Procès-verbal de contrôle d'une installation électrique en BT et TBT

NON CONFORME

Adresse de l'installation

Visite de contrôle d'une installation domestique selon(AR 08/09/2019) - RGIE Livre 1 - 6.5. et 4.2.4.3.

Image du tableau de repartition et de manoeuvre:

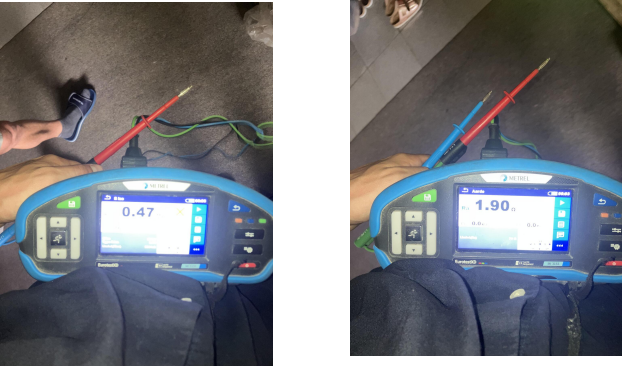
I2.02 La valeur de la résistance d'isolement d'un ou plusieurs circuit(s) est insuffisante, celle-ci doit être au minimum de 0,5 Mohm. (Livre 1 Sous-section 6.4.5.1.)

I8.13 L'utilisation de câbles de type VTLmb, LMVVR, COAX, VVT est interdite. (Livre 1 Sous-section 5.2.1.2.)
